リサイクル燃料備蓄センター 設工認申請について (分割第2回)

リサイクル燃料貯蔵株式会社

2. 前回審査会合等のコメント対応

地下水位観測位置

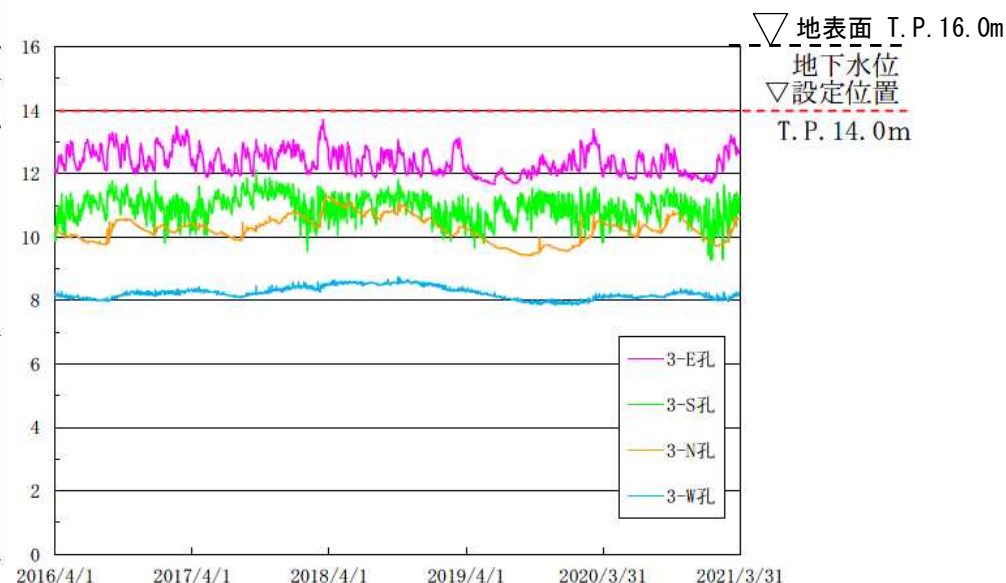
- (コメント) ① 地下水位の設定の妥当性について
 ② 液状化検討に用いたデータの妥当性について

<①地下水位の設定の妥当性について>

- ・ 建屋周辺 4 点の観測記録に基づいて、保守性を考慮して、地下水位を T.P. 14m (地表面下 2m) とした。

建屋下ボーリング孔のN値

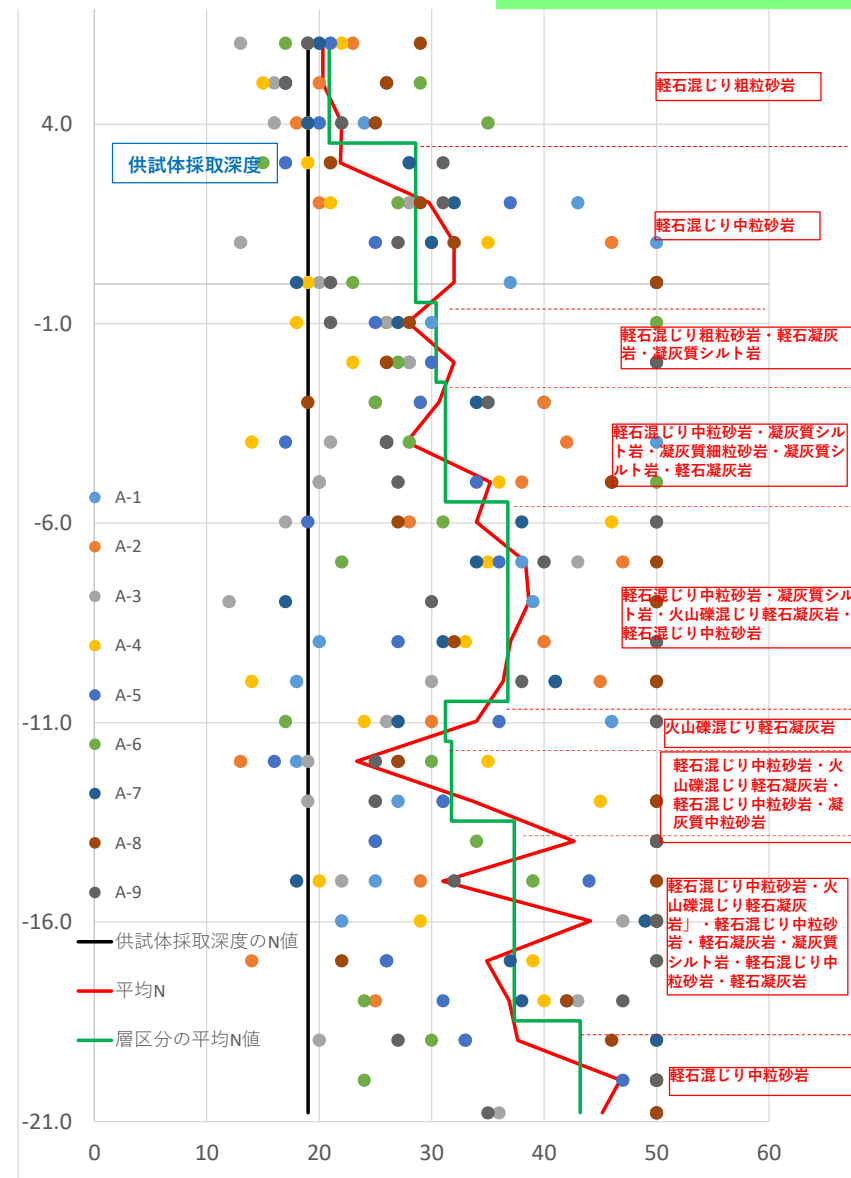
<② 液状化検討に用いたデータの妥当性について>

- ✓ 砂子又層の液状化判定に用いる繰り返しせん断応力比Rの値は、建屋直下のボーリング孔（FS孔）の標高約2.5mの深度から採取した9本の供試体による室内試験結果より求めている。FS孔に近いA-4孔のボーリングデータによると当該深度のN値は19である。

- ✓ 貯蔵建屋下のボーリング調査結果によれば、砂子又層は概ね水平成層であり、平面的な広がり方を考慮しても性状は安定している。
- ✓ 地質調査を目的としたA1～A9孔の9本のボーリングデータによるN値の分布と深度ごとのN値の平均値を右図に赤線にて示している。また、N値及び岩種を参照して設定した層区分とその平均値を緑線で示している。深度方向に関して、N値の平均値は浅部になるほど小さくなる傾向を示す。
- ✓ これらのN値のうち、N値20以上のデータは約85%であり、大方のN値は20以上となっており、供試体採取深度のN値19は全体のN値の分布の下位に属すると考えられる。N値20を下回るデータは、浅部に集中している。
- ✓ 最上層における平均N値は、供試体のN値と近い値ではあるものの、最上層を含む全ての層において砂子又層のN値は、右図に黒線で示す室内試験に用いた供試体のN値19を上回る値を示している。

- ・ 建屋下の砂子又層の平均N値はいずれも室内試験に用いた供試体のN値を上回ることから、液状化判定に用いたデータは保守的である。

受入れ区域の壁の配置

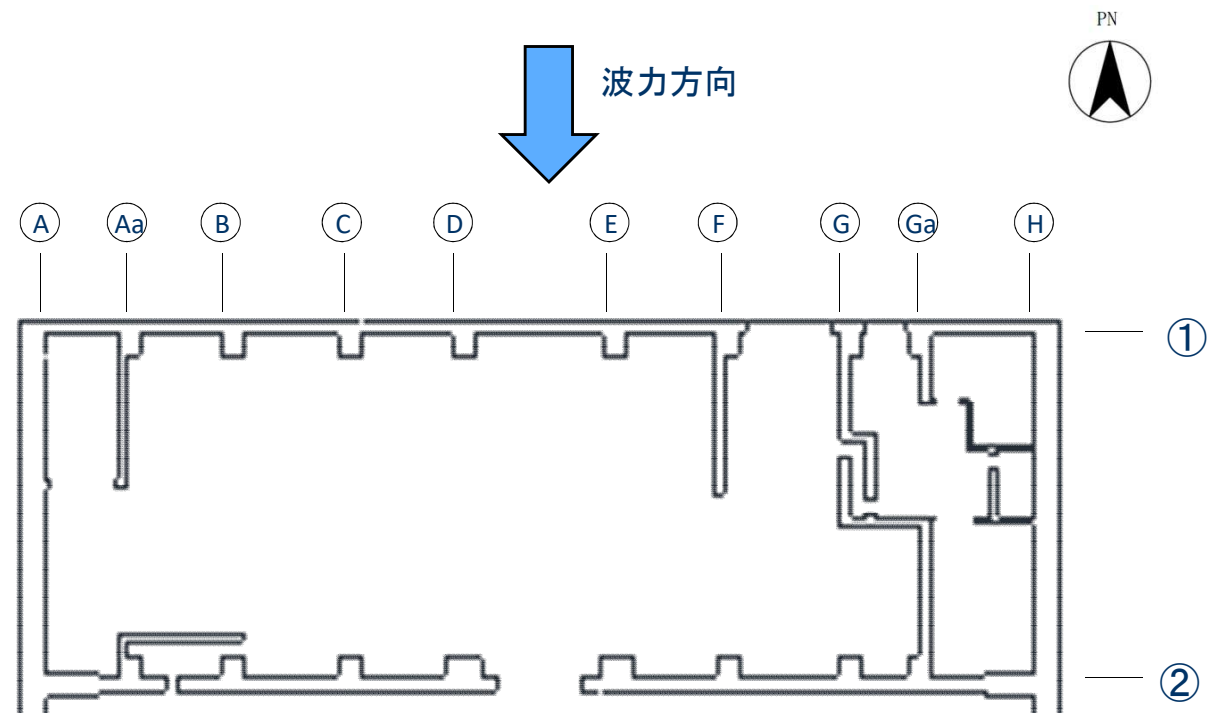
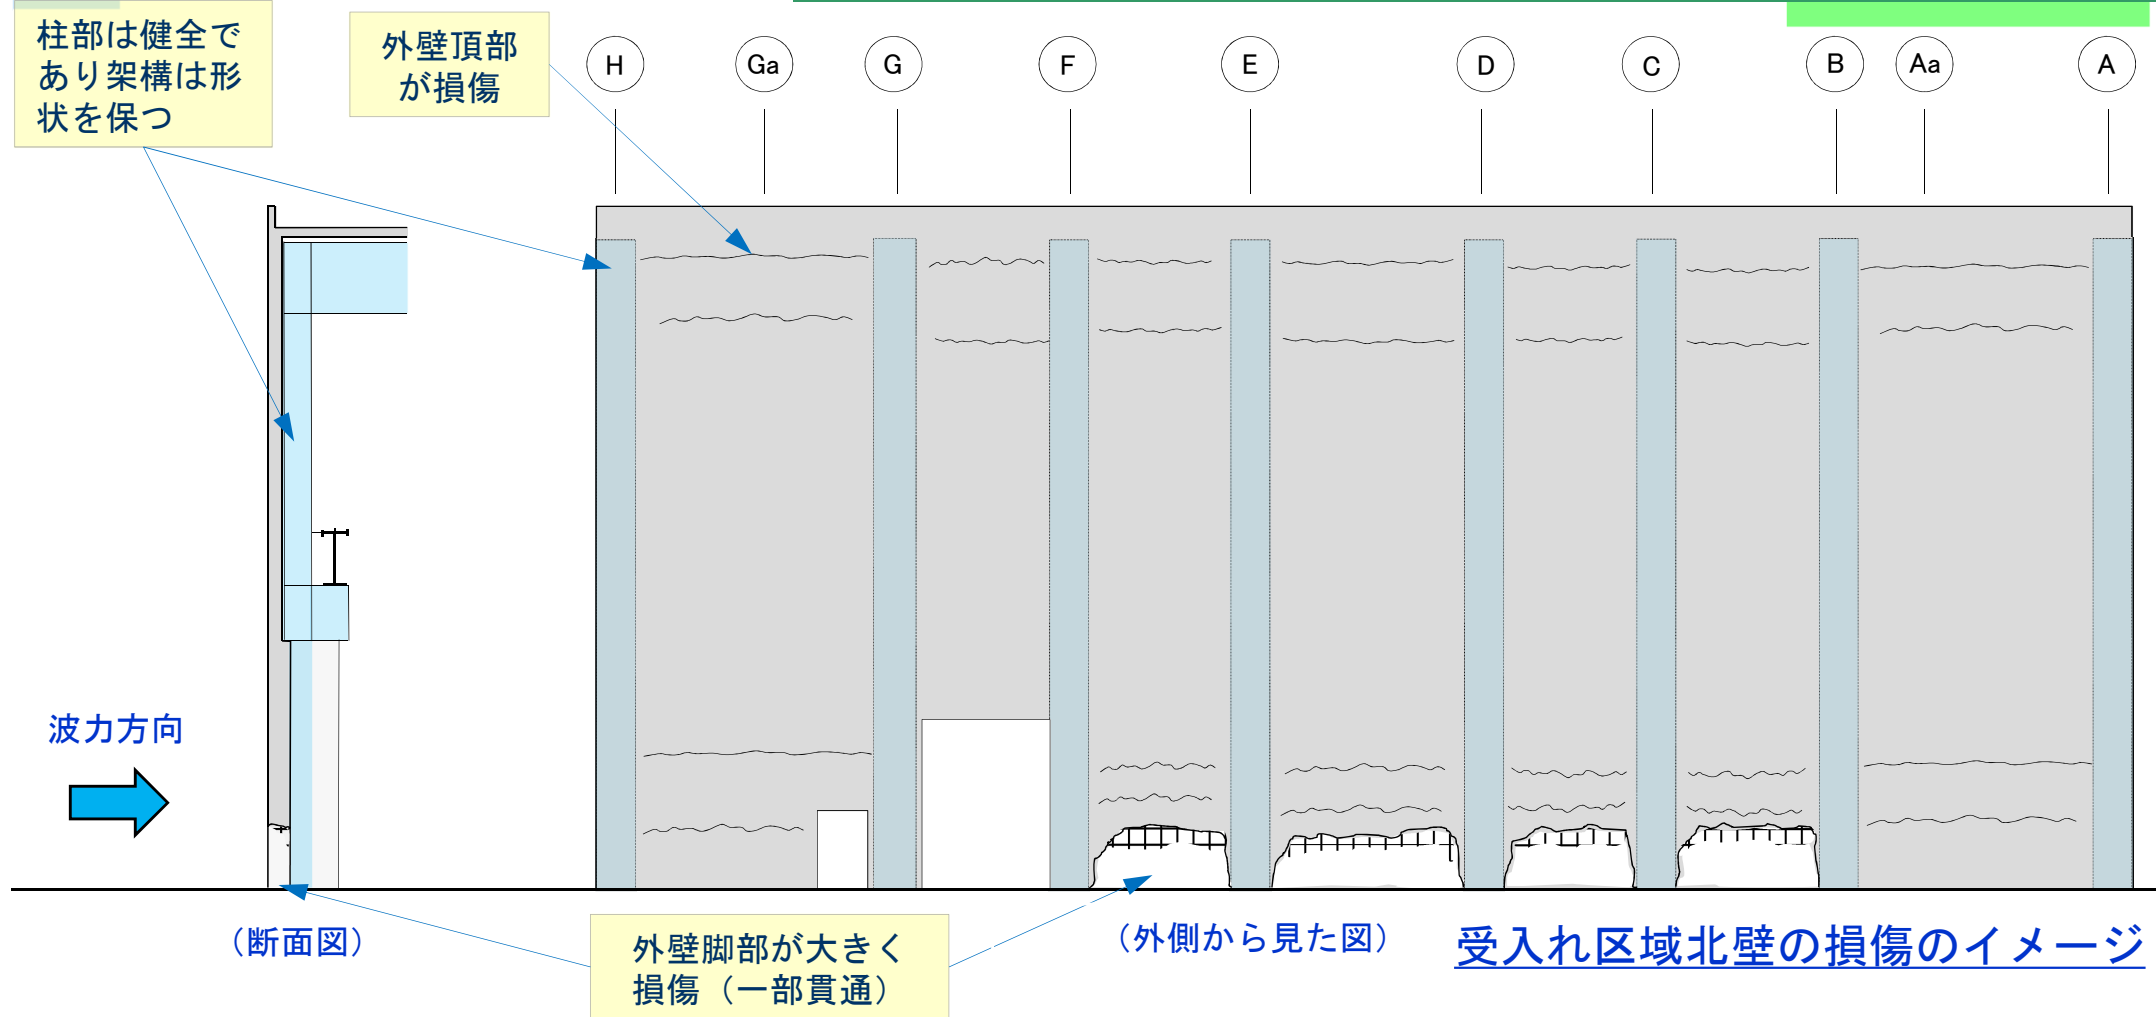
(コメント) 仮想的な大規模津波が到達したときの受入れ区域の損傷の程度について説明すること。

- ・ A通り～Aa通り及びF通り～H通りについては、外壁に直交する控え壁が存在することから、損傷の程度は低いと考えられる。
- ・ Aa通り～F通りは上記のような控え壁を有しないことから、面外方向の変形抑制効果が少ない。

- 損傷程度が高い部位は、壁中央部のAa通り～F通りの間と考えられる。
- 外壁が波力を受ける場合と柱が単独で波力を受ける際の北側外壁中央部の壁及び柱の応力を計算する。計算にあたっての考え方は以下のとおりである。

- ✓ 外壁及び柱の加わる波圧の算定に当たっては、浸水深7mに水深係数3を考慮する。
- ✓ 応力の算出は、外壁及び柱を梁モデルに置換して両端固定として算出する。
- ✓ 許容限界は日本建築学会「原子力施設鉄筋コンクリート構造計算規準」及び「鋼構造塑性設計指針」に示される終局の許容限界を用いる。

評価部位の選定について

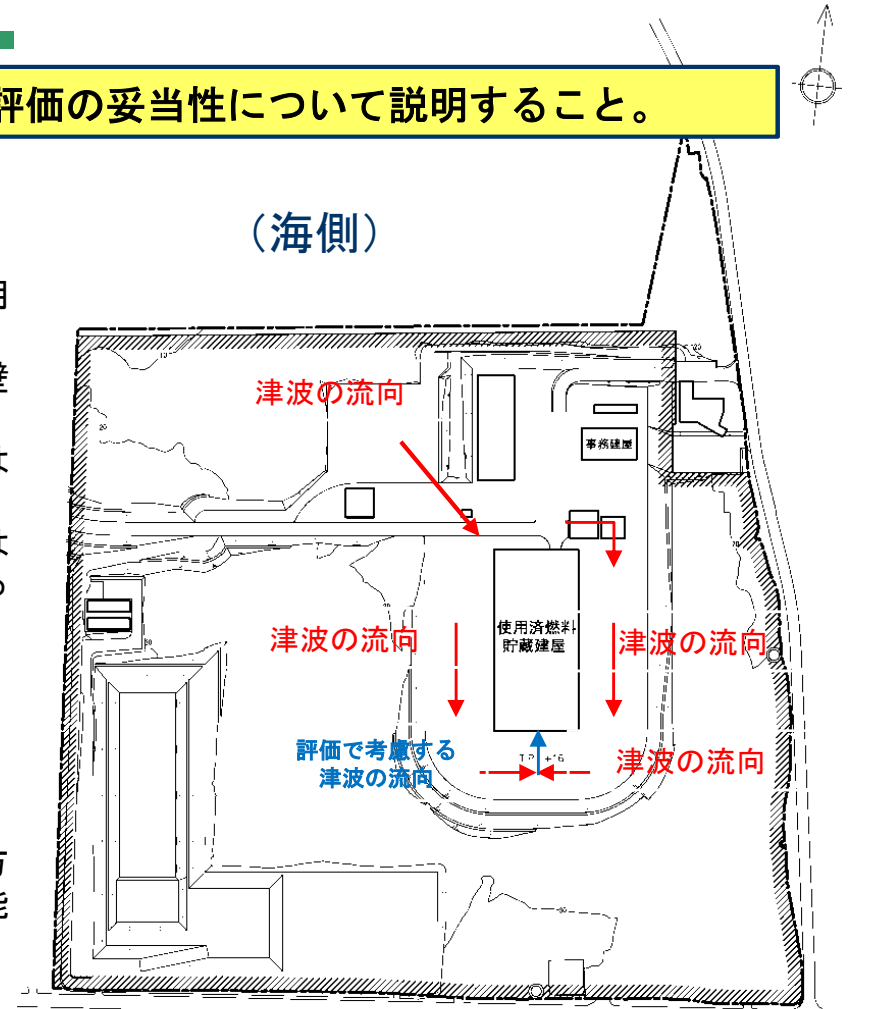
(コメント) 津波波圧及び津波に伴う漂流物の建屋への衝突に係る評価の妥当性について説明すること。

- ✓ 貯蔵建屋受入れ区域の北側の外壁については、津波による波圧が直接作用するが、当該区域は損傷するとしている。
- ✓ 貯蔵建屋の西側の外壁については、津波による波圧が直接作用するが、壁厚が最も厚く、強度が高い構造となっている。
- ✓ 貯蔵建屋の東側の外壁については、津波による波圧が直接作用することはないが、西側同様に壁厚が最も厚く、強度が高い構造となっている。
- ✓ 貯蔵建屋の南側の外壁については、津波による波圧が直接作用することはないが、西側及び東側の外壁に比べて壁厚が薄く、強度が低い構造となっている。

上記を踏まえ、保守的な評価を行うために、南側の外壁に対して波圧が正面から直接作用するとして評価を行っている。
